规格变更通知

HS5B 型安全开关

因 HS5B 型安全开关的部分形状变更，特此通知。

■操作头部（仅限树脂制头部型）

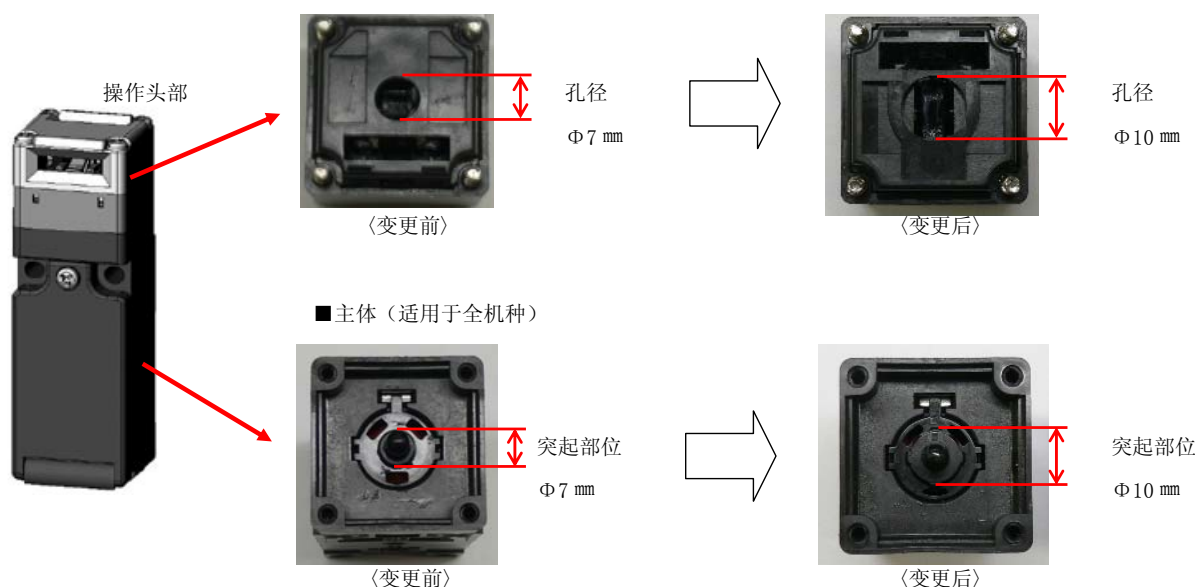
※金属制头部型销售开始时，已为变更后形状。

※变更前的操作头部（孔径 $\Phi 7 \text{ mm}$ ）与变更后的主体（突起部位 $\Phi 10 \text{ mm}$ ）无法组装。

若强行误组装则有可能发生故障，请注意。

HS5B 型安全开关的产品保证，为出厂时操作头部与主体组装状态。请勿将其他的 HS5B 型安全开关与操作头部与主体组装。
